**AVIS RELATIF À LA PROTECTION
CONTRE LES EVENTUELS EFFETS NOCIFS ET NUISANCES
PROVOQUÉS PAR LES RAYONNEMENTS NON IONISANTS
GÉNÉRÉS PAR DES ANTENNES ÉMETTRICES STATIONNAIRES**

Commune : SOMME-LEUZE - Exploitant : PROXIMUS

Référence exploitant : 83NET_00

Rapport n° 3230 / 2024

Figure 1 : Vue en plan des lieux de séjour et des points de contrôle

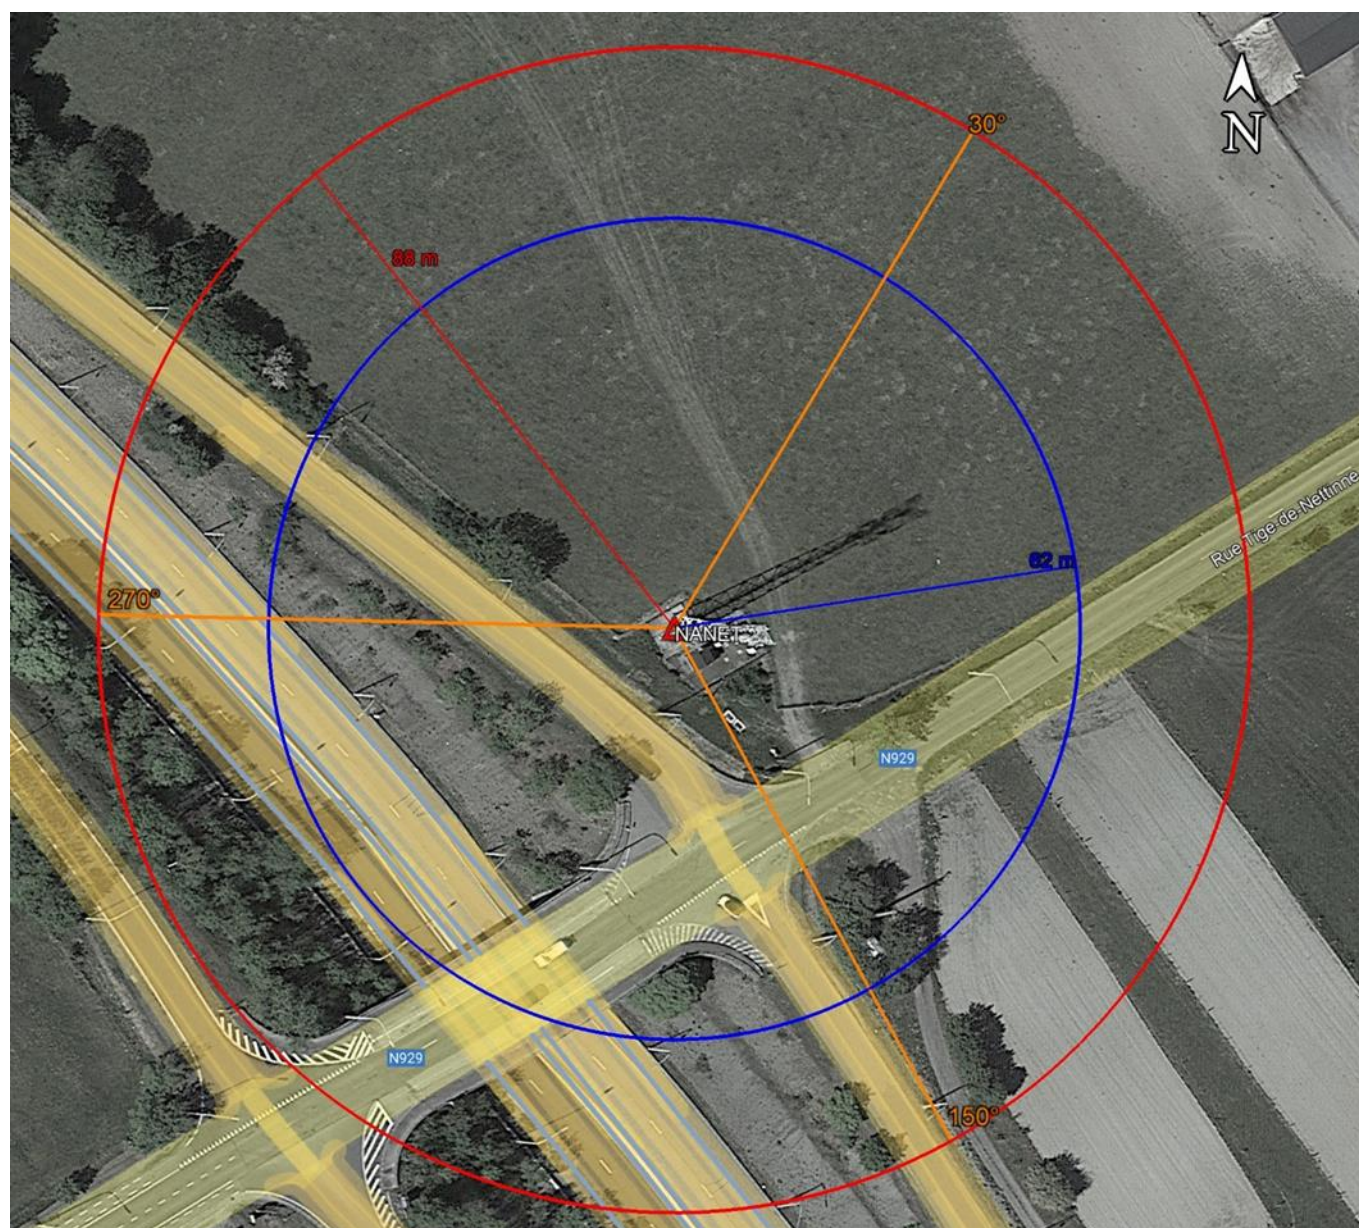
- le numéro du point de contrôle repris sur un des plans de la figure 1;
- le numéro du LS dans lequel se trouve le point de contrôle de la 1^{ère} colonne ;
- l'atténuation d'obstacle prise en compte pour le calcul de l'indice d'exposition dans le LS ;
- le résultat du calcul de l'indice d'exposition.

N° point de contrôle	LS	Atténuation (dB)	Indice d'exposition relatif à la limite par installation IE_i
Aucun lieu de séjour ne se trouve dans la zone où la limite d'immission pourrait être atteinte

En ce qui concerne les antennes de l'installation mentionnées dans le tableau 1, la distance maximale à laquelle la limite pourrait être atteinte, à l'extérieur, est égale à 87,0 m. S'il n'y a pas de LS à une distance inférieure, les antennes respectent forcément la limite d'immission.

Dans le cas des LS situés à l'intérieur des bâtiments, une atténuation d'obstacle est prise en compte et il en résulte que la distance maximale à laquelle la limite pourrait être atteinte se réduit à 61,6 m.
